Addendum aanvraag startvergunning Made I

Op 15 november 2024 is namens Geothermie Plukmade B.V. bij het ministerie van Klimaat en Groene Groei de aanvraag ingediend voor de startvergunning Made I. Per bericht van 25 maart 2025 verzoekt het ministerie aanvrager om een reactie, naar aanleiding van een gesprek met TNO, KGG en aanvrager over de sealintegriteit, waarin de opmerkingen van TNO zijn verwerkt.

Dit addendum bevat een herziening van de paragraaf 'Maximale injectieverschildruk op top reservoirniveau' uit hoofdstuk 5.3 van de oorspronkelijke aanvraag. De tekst in dit addendum kan als vervanging van de paragraaf uit de oorspronkelijke aanvraag worden beschouwd.

Figuur 1 TAS methodiek.

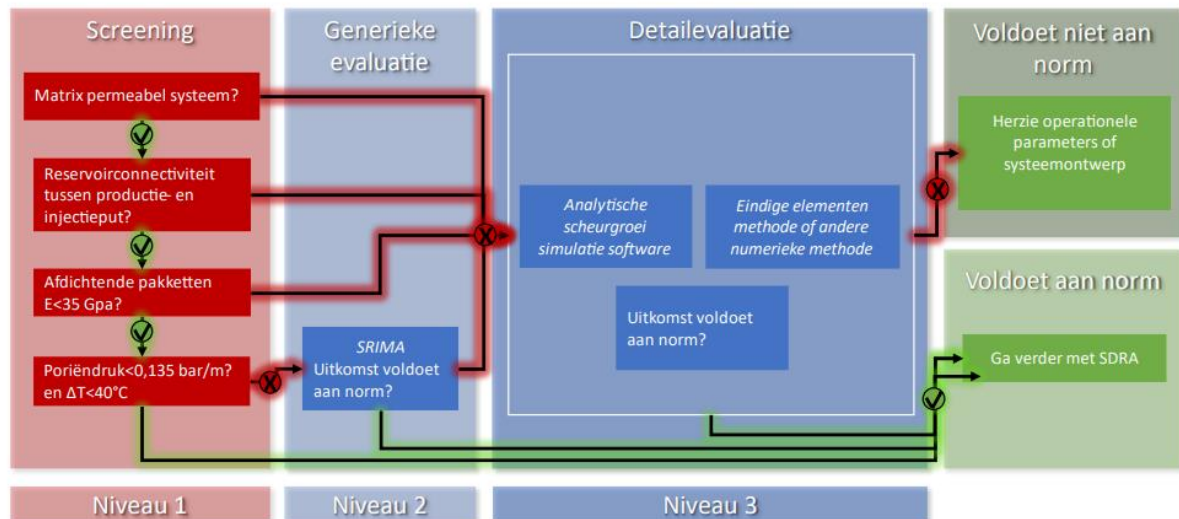
Hieronder wordt antwoord gegeven op de vier vragen uit de eerste stap van de methodiek, de 'Screening':

1. *Matrix permeabel systeem?*

2. *Reservoirconnectiviteit tussen productie- en injectieput?*

3. *Afdichtende pakketten Young's modulus < 35 GPa?*

4. *Poriëndruk < 0,135 bar/m en ΔT < 40 graden Celcius?*

Ja. Het reservoir bestaat uit zandstenen van de Hoofd-Bontzandsteen Subgroep (Trias), zie hoofdstuk 4 van de aanvraag voor een verdere toelichting. Dit zijn goed doorlatende zandstenen.

Ja. Het beoogde doublet (PKM-GT-01 en PKM-GT-02) is ontworpen binnen één continu reservoirblok. Op basis van de verwachte reservoirparameters en de beperkte onzekerheid daarin, is het aannemelijk dat er een goede connectiviteit bestaat tussen de productie- en injectieput. Dit zal na het boren van de putten met een interferentietest worden bevestigd.

Ja. De verwachte stijfheid (Young's modulus) van de afsluitende pakketten ligt ruim onder de grenswaarde van 35 GPa.

Ja. Voor deze startvergunning wordt een maximaal temperatuurverschil (ΔT) van 40 graden Celsius aangevraagd. Dit betekent dat de minimale injectietemperatuur tijdens deze startvergunningsperiode 23,7 °C zal bedragen, uitgaande van een verwachte mid-reservoirtemperatuur van 63,7 °C. Wat betreft de poriëndruk: de verwachte druk bij de injector op top reservoirniveau is 175,4 bar. De maximale toelaatbare poriëndruk op basis van een gradiënt van 0,135 bar/m bedraagt 234 bar op de verwachte diepte van 1733 m. Dit resulteert in een maximale injectieverschildruk van 58,5 bar, waarmee wordt voldaan aan de eis dat de poriëndruk onder de 0,135 bar/m blijft. Daarom wordt 58,5 bar aangevraagd als maximale injectieverschildruk op top reservoir. Op basis van de hierboven doorlopen stappen voldoet deze waarde aan de norm.
